Centrale agrivoltaïque de Nouan-le-Fuzelier (41)

Réponse aux avis rendus sur la demande de permis de construire n°PC04116123D0009

Décembre 2023

Objet : Avis du SDIS 41 concernant construction d'une centrale agrivoltaïque

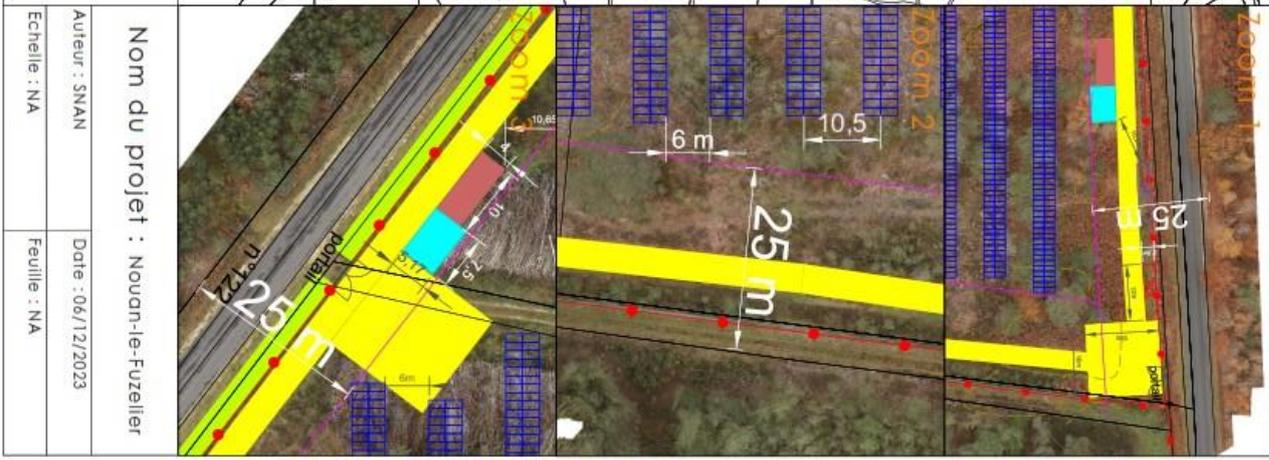
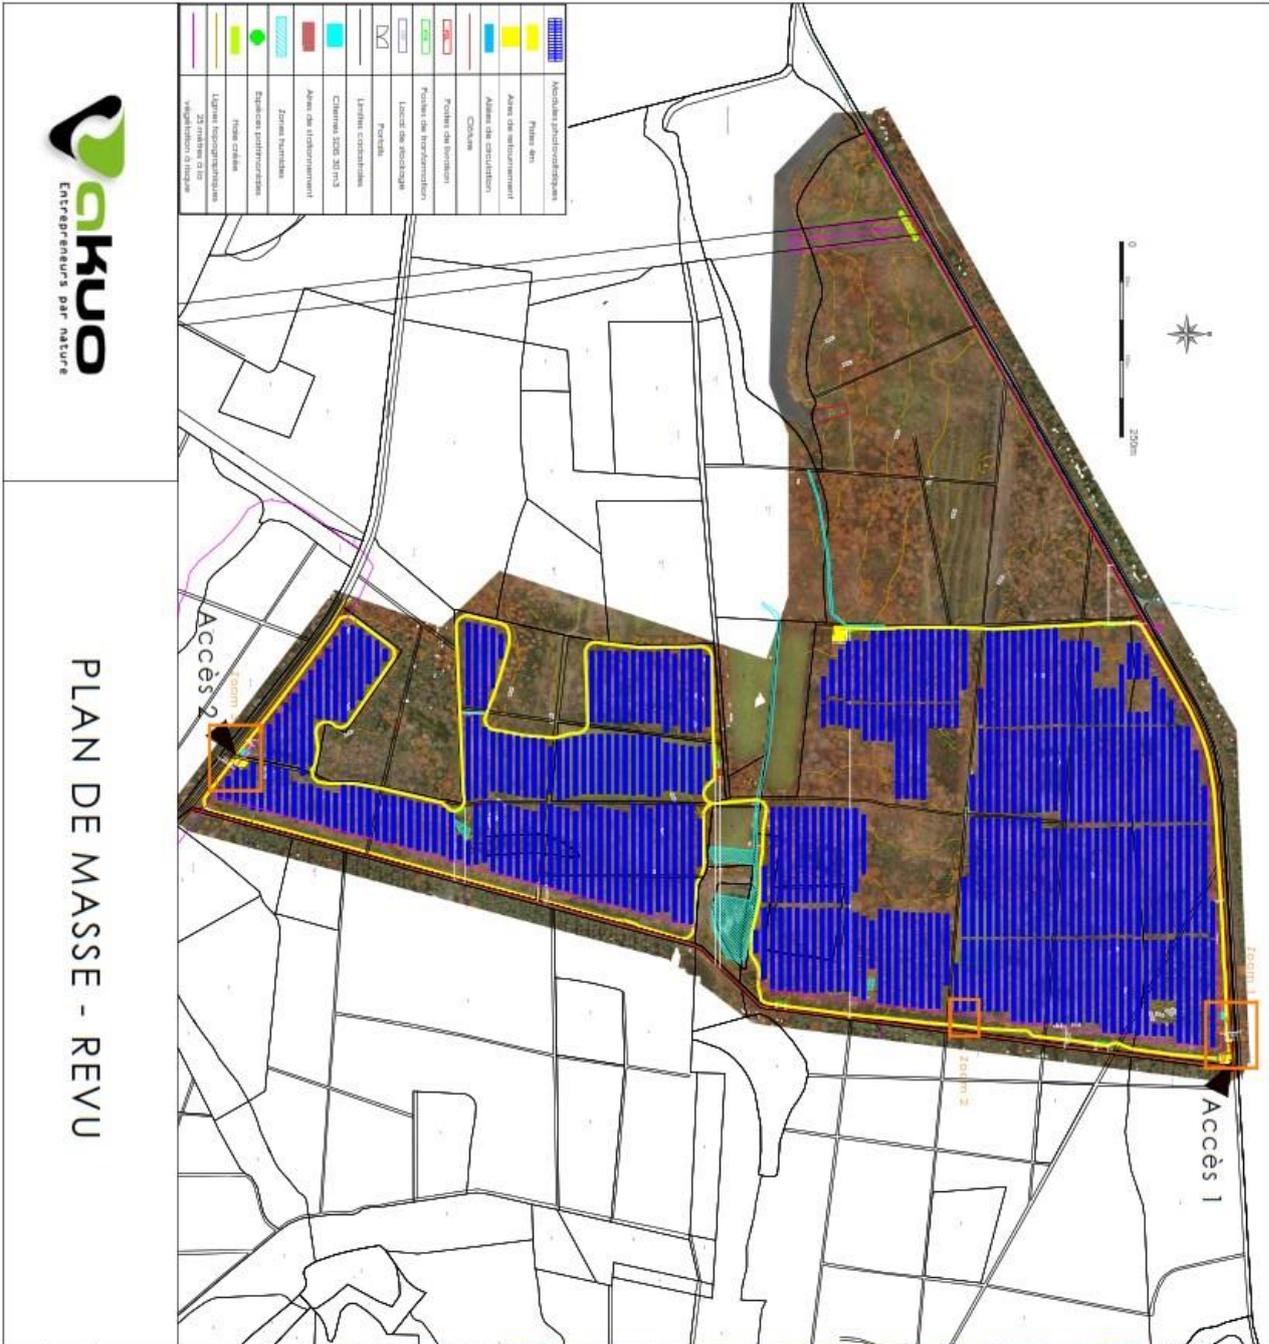
- Les premières tables devront être positionnées à **30 mètres** à minima des premières rangées d'arbres et de toute végétation. Selon le type de végétation (résineux, feuillus, cultures) ou certains risques à proximité du parc PPV, le SDIS 41 se réserve le droit d'adapter la distance d'isolement vis-à-vis des premiers panneaux photovoltaïques. De fait, en cas de forêt composée à majorité de résineux à proximité, cette distance sera portée à **50 mètres**.

Akuo a échangé avec le SDIS 41 dès les prémices du développement de ce projet agrivoltaïque afin d'intégrer ses préconisations à la conception de la centrale. Les préconisations du SDIS 41 ayant évolué entre le dépôt du dossier de permis de construire et l'avis émis dans le cadre de l'instruction du dossier, **une adaptation du projet a été nécessaire.**

Afin d'assurer la bonne gestion du risque incendie, l'ensemble des mesures décrites dans l'avis émis par le SDIS seront respectées. **La prescription relative à l'implantation du projet a été cependant adaptée à la suite d'une visite de site avec le SDIS 41 le mardi 5 décembre 2023 (Cf paragraphe « Implantation » ci-dessous).**

Figure 1 : Plan de masse du projet agrivoltaïque de Nouan-le-Fuzelier

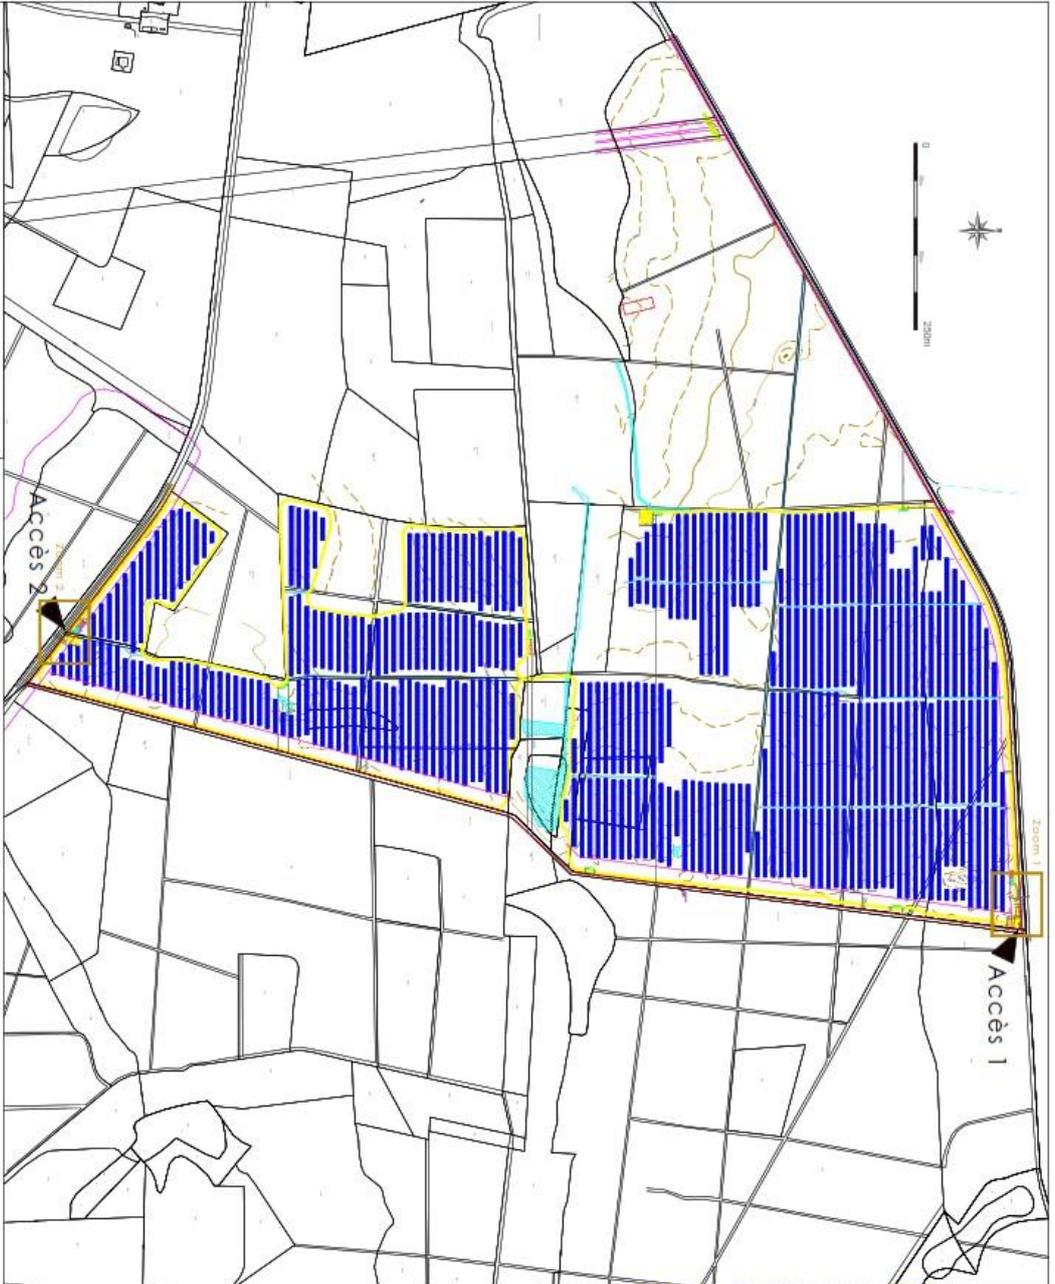
Il est prévu au dossier deux citernes souples de 30 m³ chacune. Il y aura lieu de répartir judicieusement ces Points d'Eau Incendie (PEI) afin qu'ils soient accessibles sans nécessité d'entrer dans l'enceinte photovoltaïque. **(Observation n°3)**

Equiper chaque PEI d'une aire de stationnement de **40 m²** (4x10 m) accessible en tout temps via un **cheminement stabilisé** de 3 m de largeur et 3,50 m de hauteur minimum. Ces dispositifs devront être accolés aux PEI pour permettre la mise en aspiration des moyens du SDIS. **(Observation n°4)**

Cet échange a également permis d'adapter les distances à respecter entre les tables photovoltaïques et la végétation. En raison de la nature agrivoltaïque du projet, ainsi que de l'espacement inter-table conséquent (10,5 mètres pieux à pieux), les distances entre les tables photovoltaïques et ces zones à risque **peuvent être abaissées à 25 mètres**, tout en permettant d'atteindre un niveau de sécurité incendie suffisant.

Afin de respecter cette prescription, le plan d'implantation du projet a été adapté et validé par le SDIS 41 suite à cette modification :

- Deux citernes souples de 30m³ chacune sont prévues, à proximité de l'accès Nord et de l'accès Sud du site. Ces citernes sont disposées dans l'enceinte clôturée préexistante mais seront accessibles via les pistes 4 mètres et accolées à des aires de stationnement de 40m² :

La localisation de ces citernes a pu être validée lors de la visite de site réalisée avec le SDIS 41.

- Les PEI sont disposés à une distance d'à minima 10 mètres des structures photovoltaïques et des locaux techniques
- Akuo note bien la nécessité de prendre contact avec le service prévision avant la mise en place des PEI.

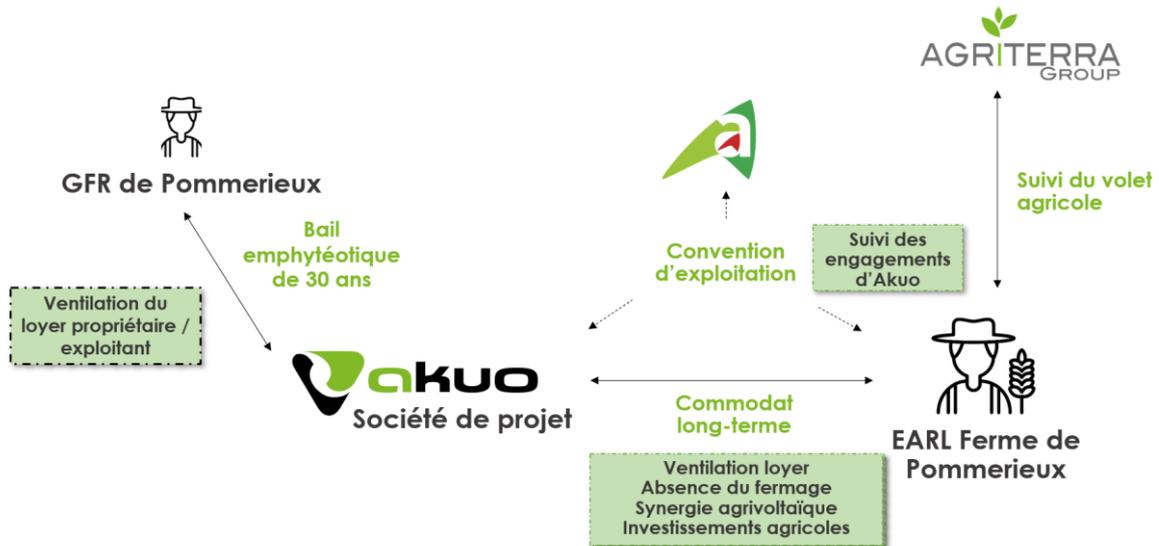
- « Apporter des éléments de clarification quant à la contractualisation envisagée »

- « Il devra également apporter l'ensemble de la méthodologie et du protocole de suivi du projet agricole et de la qualité fourragère sur des parcelles caractéristiques (landes sèches par exemple) »

L'ensemble des projets agrivoltaïques portés par Akuo sont développés via des modalités de contractualisation sécurisantes pour les exploitants agricoles et permettant de s'assurer de la pérennité de l'exploitation dans le temps.

La mise en place d'un commodat long-terme (30 ans) entre l'EARL FERME DE POMMERIEUX et la société de projet permettra de s'assurer du maintien de l'exploitation agricole sur toute la durée de vie du projet. Ce commodat, sécurisant pour l'exploitant agricole, ne pourra être rompu qu'en cas d'absence d'activité agricole sur le site.

En cas de départ de l'exploitant actuel du projet, Akuo s'engage à retrouver un porteur de projet agricole. L'ensemble des engagements pris par Akuo sur le projet de Nouan-le-Fuzelier, ainsi que les modalités de suivi de l'exploitation agricole post mise en service seront décrits dans une convention d'exploitation, dont la Chambre d'Agriculture pourra être signataire.

Le schéma ci-dessous récapitule le modèle contractuel du projet :
